A S.E. IL PREFETTO della Prov. Di SONDRIO.

Oggetto: PROGETTO TANGENZIALE DI TIRANO IN VARIANTE ALLA SS 38-progetto DEFINITIVO PER APPALTO INTEGRATO DELLO STRALCIO DENOMINATO "SS38-LOTTO 4:NODO DI TIRANO TRATTA "A" -SVINCOLO DI BIANZONE/SVINCOLO LA GANDA- e TRATTA "B" -SVINCOLO LA GANDA /CAMPONE DI TIRANO"

Figura 1: foto aerea dell'area con la viabilità in progetto (da relazione SWG)

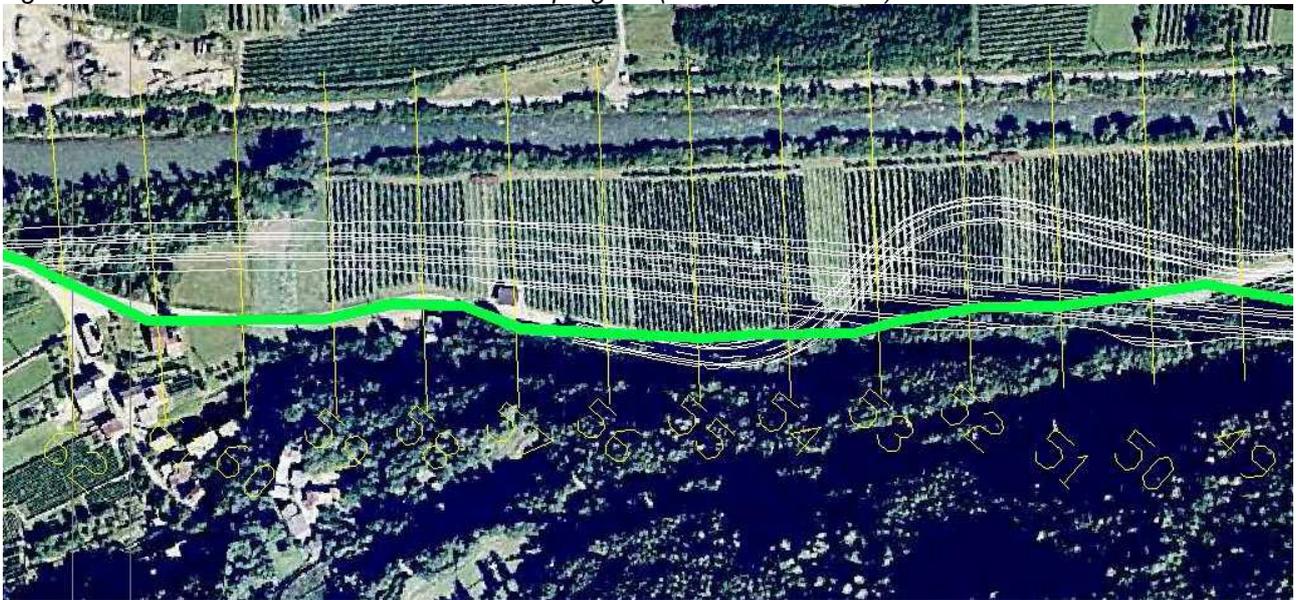
OCCUPAZIONE CON RILEVATO area di ESONDAZIONE, fascia A del PAI.

L' area dove passa il tracciato in progetto in rilevato stradale zona a monte di San Bernardo ,in sinistra idraulica,e' sita in **fascia A del PAI**,soggetta ad esondazione TEMPO DI RITORNO 20 ANNI , L' AREA ha un effetto di laminazione in caso di piena di ADDA e Poschiavino, che in via precauzionale va mantenuto, le acque del Poschiavino vanno ad immettersi nell' Adda ad elevata velocita', la presenza di un bacino di espansione frontale al punto di immissione puo' ridurre pericoli in quanto se le acque impetuose ad alta velocita' ,trovano un bacino di espansione la velocita' si attenua, se trovano un rilevato a ridosso ADDA,vengono subito rimbaltate ed immerse nell' alveo dell' Adda aumentandone la velocita' (in tratto gia' critico- in quanto durante l' alluvione del 1987 la corrente aveva raggiunto velocita' gia' elevate dell' ordine di 7 m/s)con possibile pericolo di esondazione sulla sponda destra?-con case e attivita'. Con il RILEVATO in PROGETTO si riduce la cassa di espansione di 28000 mq. Da relaz. Di progetto"Attualmente puo' quindi fungere da cassa d'espansione per un volume di circa 85.000 m3: con una portata di 920 m3/s esso sarebbe riempito in soli 2".MEGLIO COMUNQUE MANTENERE L' INVASO?Da:(Modellazione idraulica F. Adda sopralacuale - Relazione - Pag. 111).6.3. TEMPO DI RITORNO 20 ANNI "La confluenza del Poschiavino avviene con notevole innalzamento dei tiranti (oltre 3,5 m) con conseguente esondazione in sinistra tra la sez 331 bis e 330, con coinvolgimento di una modesta porzione di territorio a frutteto tra l'argine e la strada provinciale Stazzona – Tirano." E continua" A valle della stessa la pendenza è circa corrispondente a quella critica, con corrente quasi sempre veloce (Froude 1,25-0,68) fino al ponte di Stazzona. "

Secondo la relazione di progetto " L'effetto sulla laminazione della piena di tale area è quindi trascurabile. "**PER ME' E' OPPORTUNO, in via precauzionale ,MANTENERNE L' EFFETTO LAMINAZIONE, REALIZZANDO IN TALE AREA TRACCIATO IN GALLERIA o VIADOTTO,** possibilmente ai margini del territorio coltivato- Che il tracciato in localita' San Bernardo, sia opportuno spostarlo in galleria,e' stato richiesto anche da Legambiente - cita il parere ambientale di Regione Lombardia del 2004- Delib. N VII-17169 seduta del 16/04/2004, pag. 31/32 – osservante: Legambiente- Sez. Media Valtellina ...: punto 3. " inserimento di una galleria in loc. San Bernardo,per evitare l' interferenza con la confluenza del Poschiavino nell' Adda; spostamento del tracciato verso la base del versante,con positivi effetti sulla fascia fluviale e sulle componenti ambientali in genere" .
